Projet de Parc éolien de MORSAINS Énergies

Commune de Morsains (Marne, 51)

Dossier de mémoire en réponse à la MRAE
du 18 avril 2023

Figure 1 : Localisation des parcs éoliens dans un rayon de 20 kilomètres

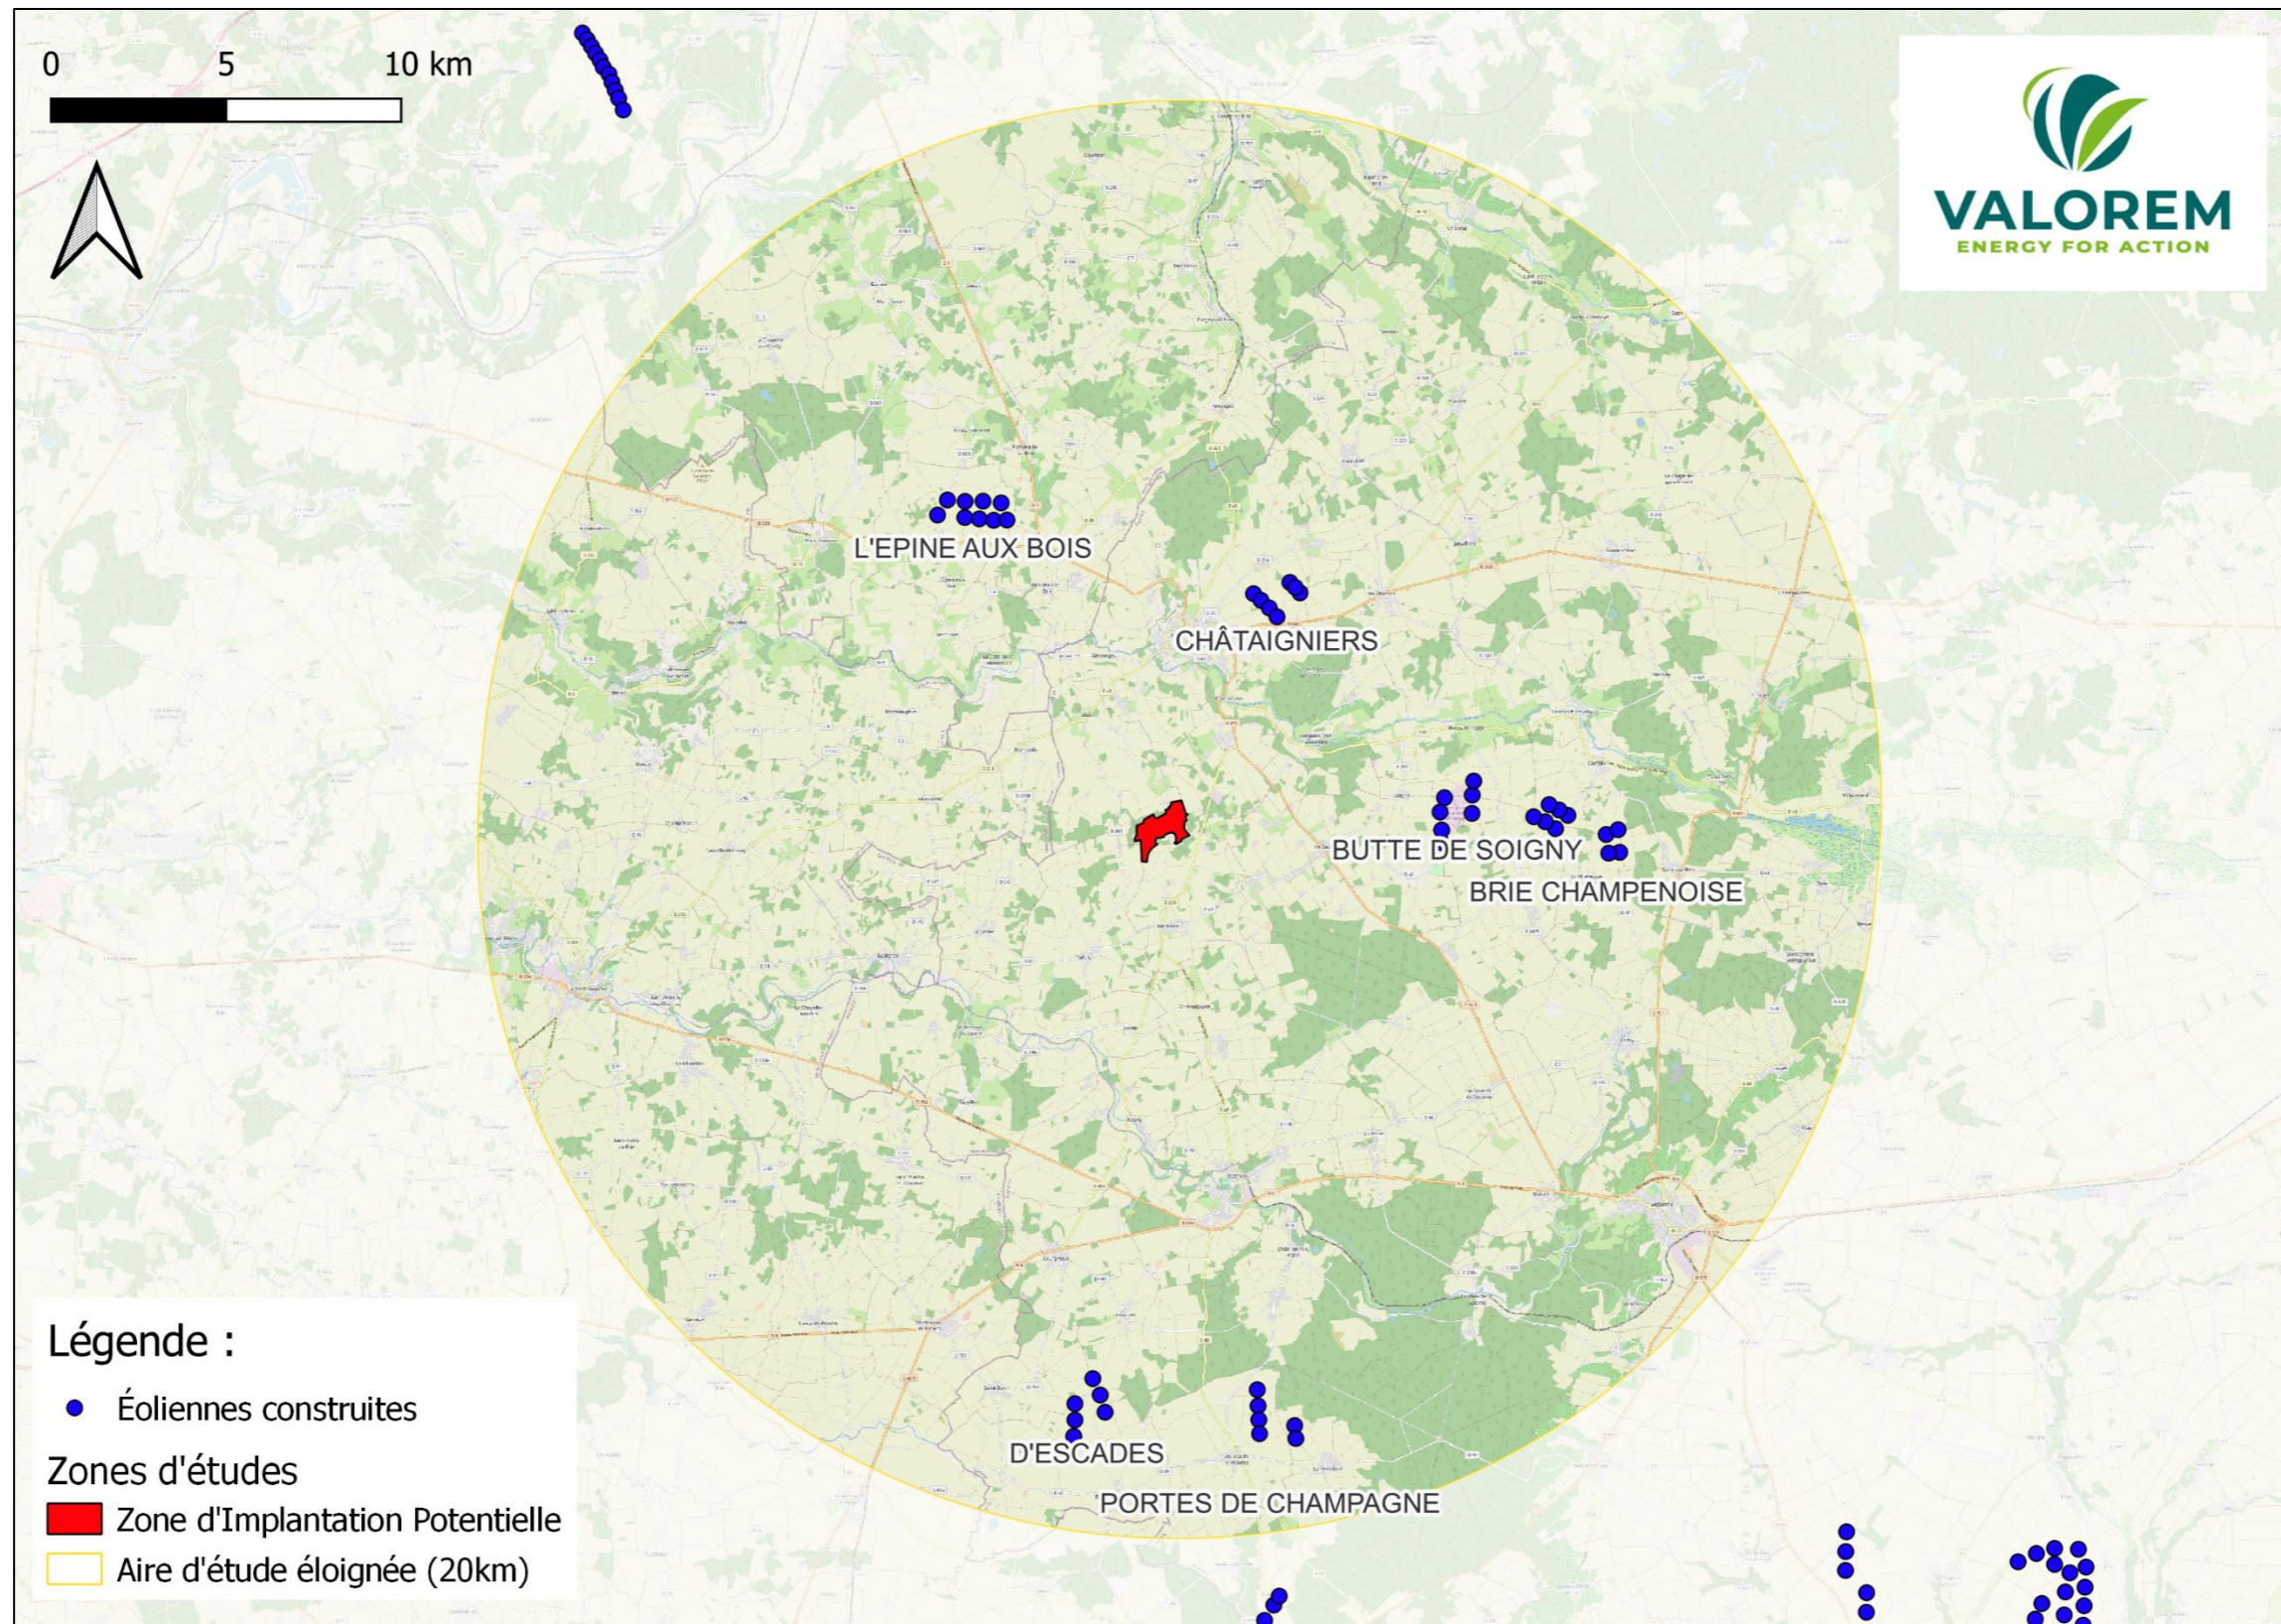
L'Ae recommande au porteur de projet de produire une synthèse de tous les suivis post-implantation effectués pour l'ensemble des parcs présents sur un secteur homogène par rapport au projet (et couvrant a minima l'aire d'étude éloignée), en vue de conforter ses analyses et mesures pour les nouveaux parcs.

- *demander aux services de l'État les suivis de mortalité sur les oiseaux réalisés sur les parcs en activités à proximité du projet, en tirer toutes les conséquences dans ses propositions de mesures « Éviter, Réduire, Compenser » (ERC) en tenant compte des caractéristiques des projets ainsi étudiés (taille, localisation) et du présent projet ;*

Par ailleurs, l'Ae recommande au pétitionnaire de demander aux services de l'État les suivis de mortalité sur les chauves-souris réalisés sur les parcs en activité à proximité du projet, d'en tirer toutes les conséquences dans ses propositions de mesures « Éviter, Réduire, Compenser » (ERC) en tenant compte des caractéristiques des projets ainsi étudiés (taille, localisation) et du présent projet.

Dans le cas du projet de Morsains, l'analyse du contexte éolien dans un rayon de 20 kilomètres autour du projet montre l'existence de six parcs construits (cf carte 1) :

Le secteur est donc très éparpillé en parcs éoliens. On trouve seulement 6 parcs (pour 4 éoliennes) dans une aire de 13 126 km² (zone tampon de 20 kilomètres autour de la zone d'implantation potentielle). De plus, le parc le plus proche se trouvant à 6,7 kilomètres, on peut considérer que l'espacement entre le projet et les parcs déjà en exploitation est grand.

Figure 13: Les Coteaux, Maisons et Caves de Champagne

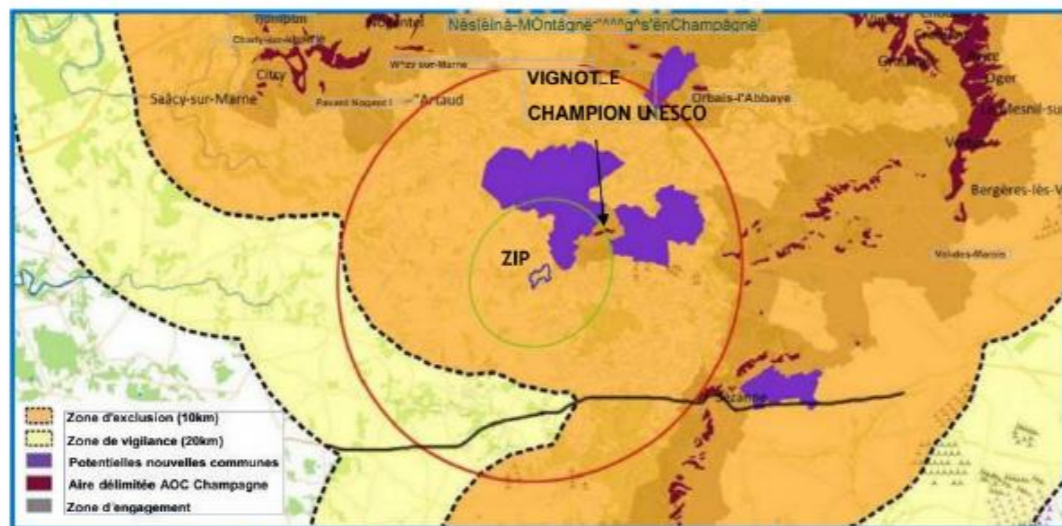
- le projet se situe à 4,5 km du vignoble présent sur la commune de Bergères-sous-Montmirail, sur un coteau orienté au Sud. Selon le plan paysage éolien du vignoble de Champagne mandaté par l'association France Énergie Éolienne (FEE), ce projet éolien est localisé au sein d'une zone de vigilance modérée. Cependant, le document souligne également le risque de domination sur le relief de cuesta et les vignes pour des éoliennes, la hauteur des invisibilités mesurées depuis l'axe de la vallée du Petit-Morin étant fixée à 50-100 mètres dans le secteur concerné par la zone d'implantation potentielle des éoliennes ;

- la présence d'éoliennes dans ce contexte peut avoir pour effet une fermeture de l'horizon au sein de certains secteurs vécus, même s'il s'agit d'un faible nombre d'éoliennes qui pourraient venir s'implanter au cœur de ces cônes de vue et fermer ainsi l'horizon cadré par les lisières forestières ;

- l'analyse des photomontages permet de qualifier l'impact de ce projet sur le paysage de la vallée du Petit Morin et sur la Valeur Universelle Exceptionnelle du Bien (VUE). Les éoliennes se dessinent sous forme de deux groupes distincts de 2 éoliennes et occupent une partie significative du panorama. La perception des éoliennes en co-visibilité avec le vignoble est sans équivoque. Les boisements situés en rebord de plateau sont incapables de masquer en grande partie ce parc éolien qui se dévoile en quasi-totalité du mât aux pâles. L'implantation dans l'horizon de ces 4 éoliennes viendrait impacter l'animation qualitative apportée par la présence du vignoble, singulière et typique de ce secteur de la Champagne ».

Au final, la Mission considère qu'en l'état le projet ne prend pas en compte les préconisations de la charte éolienne de la Mission Coteaux, Maisons et Caves de Champagne et a fait part à l'Ae de son avis défavorable. **L'Ae recommande au pétitionnaire, compte tenu de l'avis défavorable de la Mission en charge du site Unesco « Coteaux, Maisons et Caves de Champagne », de proposer une implantation alternative hors zonage UNESCO pour son parc éolien.**
